廃スラッジ回収施設の設置に係る 指摘事項リストに対するご回答

2023年11月2日

東京電力ホールディングス株式会社

2.換気空調設備における各弁、およびダンパの機能(1/5)(系統図)

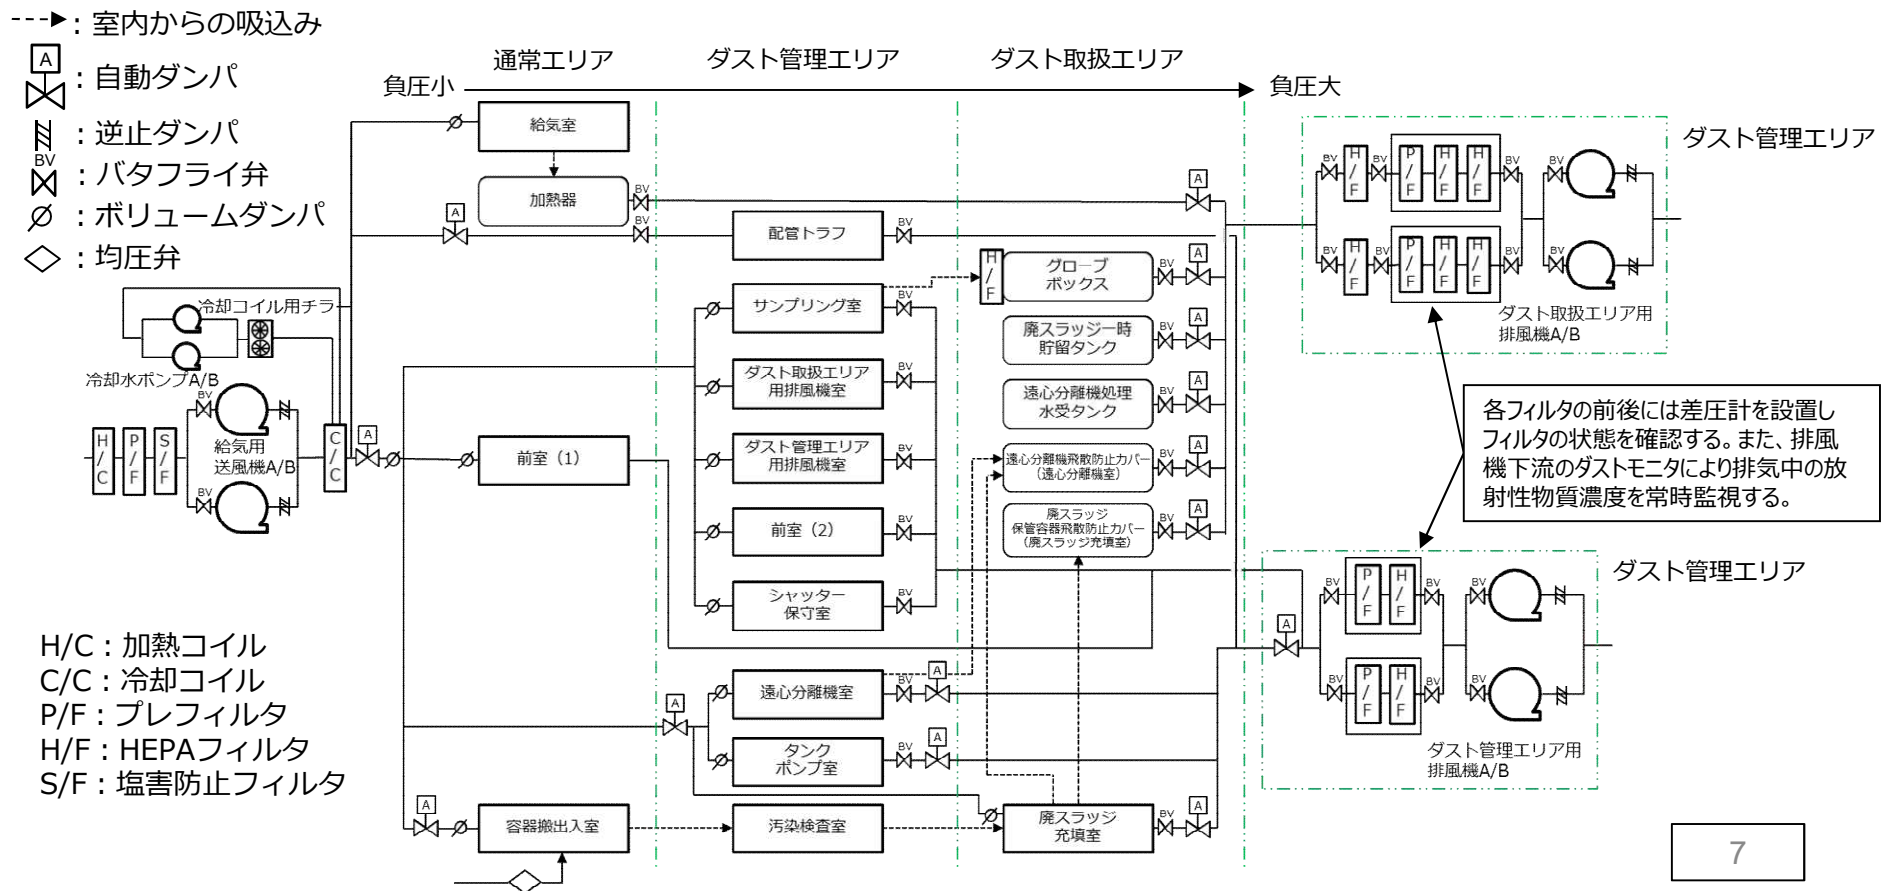
No.	実施回	指摘事項	回答
10	第07回 (2023.3.6)	保管容器の保管場所について、一時保管施設への保管するメリット、いつまで一時保管をするのか(期限を決めて)、きちんとした保管庫を設置することも合わせて明確にし、説明すること。また、10棟の面談資料のように整理(大型保管庫に設置した場合のメリット、いつまで一時保管など)して欲しい。	【今回説明】 廃スラッジを脱水して充填した保管容器の保管先として、高台に設置されている保管施設の状況を確認した上で、一時的に第四施設に保管する妥当性を提示する。
11	第08回 (2023.3.27)	(P.9 ダスト閉じ込め対策に関するご提示および使用施設等の位置、構造及び設備の基準に関する規則等に対する設計上の対応方針) 使用施設等の規則では逆流防止を設計要求としているが、換気空調系の系統設計に示されている各ダンパ(隔離ダンパ、逆止ダンパ、ボリュームダンパ)がどういう機能を持っているのか説明すること。	【今回説明】 換気空調系統図を用いて、使用している逆止ダンパ、隔離ダンパ、ボリュームダンパの機能について提示する。
12	第08回 (2023.3.27)	(P.18 廃スラッジ回収設備内のダスト閉じ込め方法) 機器の点検等のときは改めてエリア設定を行うのか。	【今回説明】 万が一の機器の故障の際の対応方法について図等を用いて提示する。
13	第08回 (2023.3.27)	(P.24 ダスト取扱エリアの閉じ込め対策について(廃スラッジ充填室)) 「ダスト取扱エリア-ダスト管理エリア」及び「ダスト管理エリア-通常エリア」の閉じ込め対策について、シャッター開閉のダンパの調整管理は、認可までに必ず確認する内容なので整理し、説明すること	【今回説明】 シャッター開閉時のダンパ操作は不要と考えており、当該エリアのダストの閉じ込め対策については、廃スラッジ回収施設の設置に関わる補足説明資料の「ダスト取扱エリアの閉じ込め対策について(廃スラッジ充填室)」にて提示する。
14	第08回 (2023.3.27)	(P.26 ダスト取扱エリアの閉じ込め対策について(廃スラッジ充填室)) ダスト管理エリアでは人が入り作業することも想定しているため、入室の際の判断根拠(ダストモニタだけで判断するのか、負圧がしっかり確保されていることなのか)を説明すること	容器検査室にて作業する際の入室方法および入室可能とする判断根拠について提示する。

-
1. 廃スラッジを充填した保管容器の保管場所選定について 【指摘事項リストNo.10】
 2. 換気空調設備における各弁、およびダンパの機能 【指摘事項リストNo.11】
 3. 機器点検時におけるエリア設定 【指摘事項リストNo.12】
 4. 換気空調設備の耐震クラス設定に関する検討ケースの妥当性 【指摘事項リストNo.16】

- 各室内の換気は給気設備（100%×2台）、ダスト取扱エリア用排風機（100%×2台）、ダスト管理エリア用排風機（100%×2台）により実施し、万が一の機器の単独故障時でも運転中に負圧が途切れない用に多重化した設計とする。
- 各室内は換気流量を調整し、ダスト取扱エリア、ダスト管理エリア、通常エリアと3段階に分けて気圧を低く維持できる設計とする。
- 排気中の放射性物質濃度が告示以下となるように適切にHEPAフィルタを設置するとともに、HEPAの破損を防止するために加熱・冷却コイルを設置し適切に除湿を行える設計とする。
- 廃スラッジ充填室は、脱水した廃スラッジを廃スラッジ保管容器に充填し、蓋を閉めるまでの間を考慮し、ダスト取扱エリアとしているが、ダスト取扱エリアと同じ排気先ではなく、ダスト濃度の低いエリアの排気先であるダスト管理エリア用排風機にて排気する。理由は次ページにて示す。
